Neue Schraube - Spannrolle 531 0274 30

531 0274 30

Stand 12.2007

Bild 3: LuK-AS-Schraube

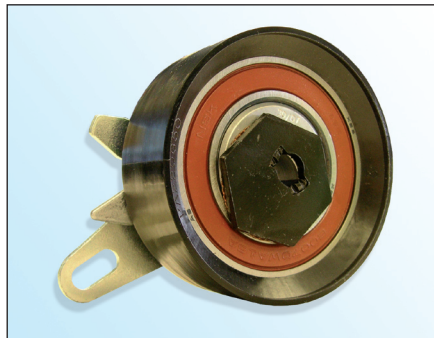
Im Rahmen der ständigen Weiterentwicklung unserer Produkte und der Qualitätssicherung liefert LuK-AS mit der Spannrolle **531 0274 30** eine neue Schraube (**Bild 3**).

- flacher Schraubenkopf mit Torx
- Schraubenkopf \varnothing 18,5 mm
- Festigkeitsklasse 10.9
- Schraubensicherungsmittel am Gewinde
- erhöhte Selbsthemmung

LuK-AS empfiehlt die originale Schraube (**Bild 2**) gegen die mitgelieferte Schraube zu ersetzen.

Anziehdrehmoment: $20 \pm 1,5$ Nm
